INFORME EDIFICIO

Golf

COMISIÓN DE SALUD, HIGIENE Y SEGURIDAD EN EL MEDIO AMBIENTE DE TRABAJO

INFORME DE OBSERVACIONES

Piso 12 - Salida del salón principal obstruida con escritorios

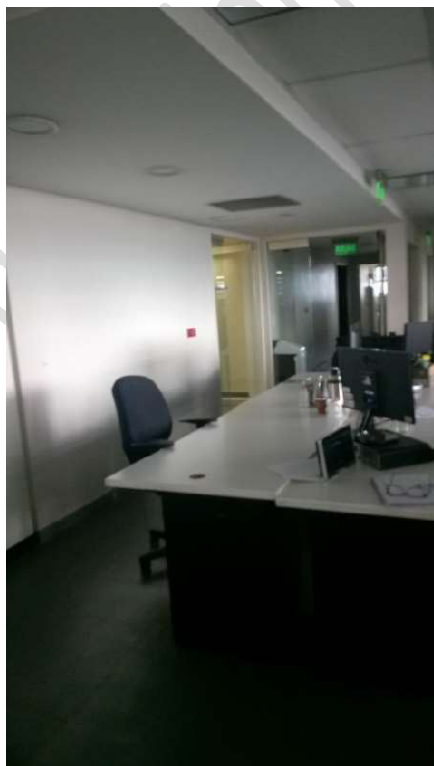
La única salida del salón principal hacia la escalera principal y de la emergencia se encuentra obstruida y no se respetan las 2 (dos) unidades de ancho de evacuación.

Piso 12 - Pasillos de circulación con menos de 2 (dos) unidades de ancho

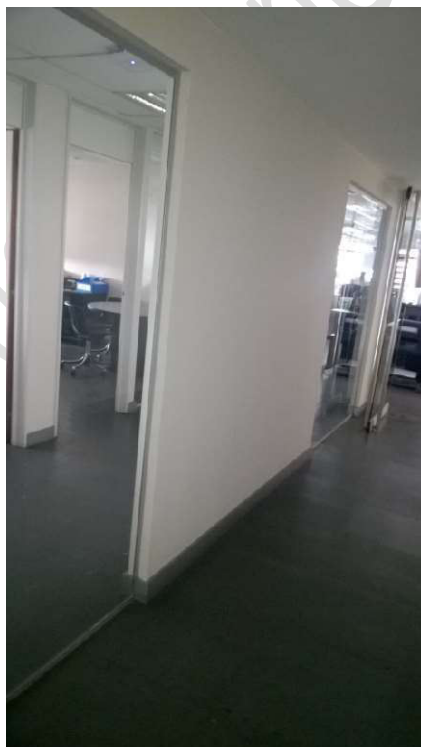
El vidrio divisorio que conforma una separación entre el acceso a los sanitarios y sala de refrigerio del resto de la planta carece de señalización o barras que permitan detectar su presencia y puede ocasionar accidentes por impacto contra el mismo.

Piso 12 - Vidrios separadores que carecen de señalización para alertar su presencia
